リサイクル燃料備蓄センター  
設計及び工事の計画の変更認可申請書  
(補足説明資料)

受入れ区域天井クレーンの耐震性

令和4年7月

リサイクル燃料貯蔵株式会社

図1 トロリストッパ取付図

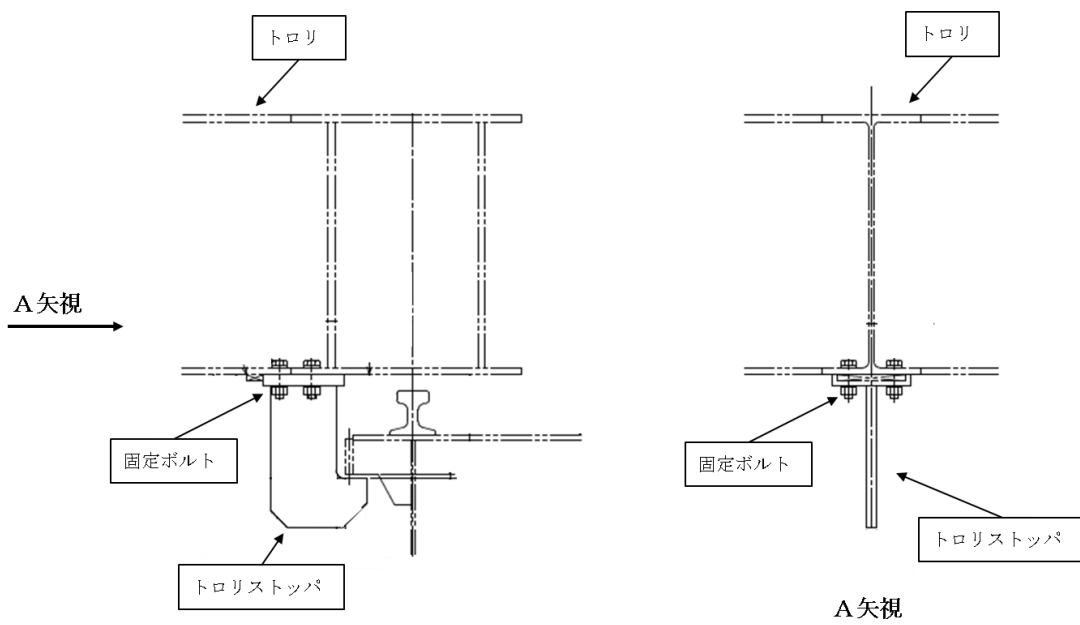
項目	コメント内容
工事の方法	クレーンの改造工事手順としては、トロリストッパをトロリとボルト締めした後、トロリとの接続部分を溶接する流れという理解で良いか説明すること。 なお、設2-補-013-006「受入れ区域天井クレーン耐震性」P11に記載しているボルト締めの位置についても、上面から見た図を追加で示して説明すること。

改造工事手順については製作工場にて板材を製作図を基に加工し、ガーダ部と取り合うベースプレートに開先加工したL形の板をL型の板の両側に対して長手方向に溶接を行う。

製作されたトロリストッパについて当事業所にて受入検査を実施後に、製作されたトロリストッパをトロリと固定ボルトで接続する。

なお、トロリストッパの固定ボルトについては、基準地震動 $S_s$ による地震力が作用しても影響がないことを「設2-補-013-006 受入れ区域天井クレーン耐震性」のうち「4.5 トロリストッパ固定ボルト評価」にて確認しており、トロリとトロリストッパの接続部分については溶接しない。

トロリストッパの取付図を図1に示す。
